## Audi A4/A4アバント イグニッションスイッチに関する対策

| リコール届出番号                         | 外-1351  | リコール開始日 | 平成18年11月21日 |

# 改善箇所説明図

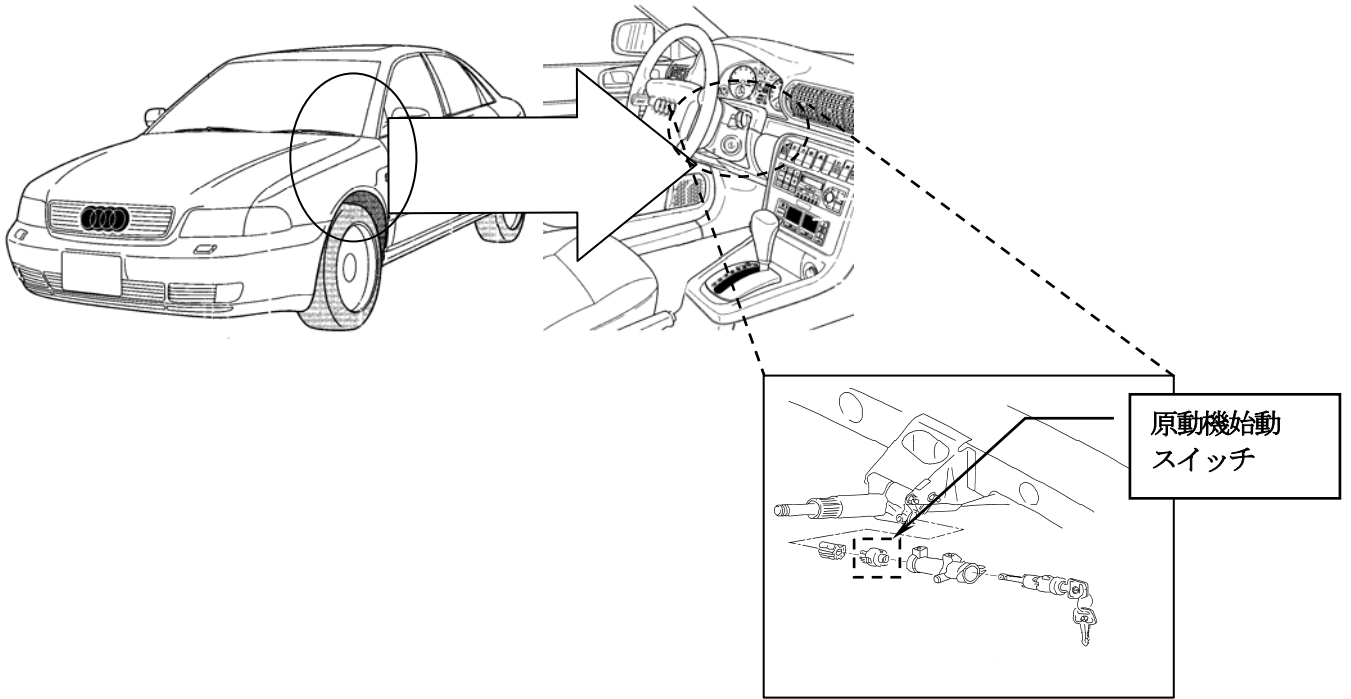
| 基準不適合状態にあると認める構造、装置又は性能の状況及びその原因 | 原動機の始動スイッチにおいて、スイッチケースの強度が不足しているものがあります。そのため、そのまま使用を続けると、スイッチケースが破損し、最悪の場合、原動機の始動後も始動スイッチが規定の位置まで戻らず、前照灯、方向指示器、窓拭き器等が点灯又は作動しないおそれがあります。 |         |             |

| 改善措置の内容                          | 全車両点検し、当該始動スイッチを対策品と交換させていただきます。  |         |             |
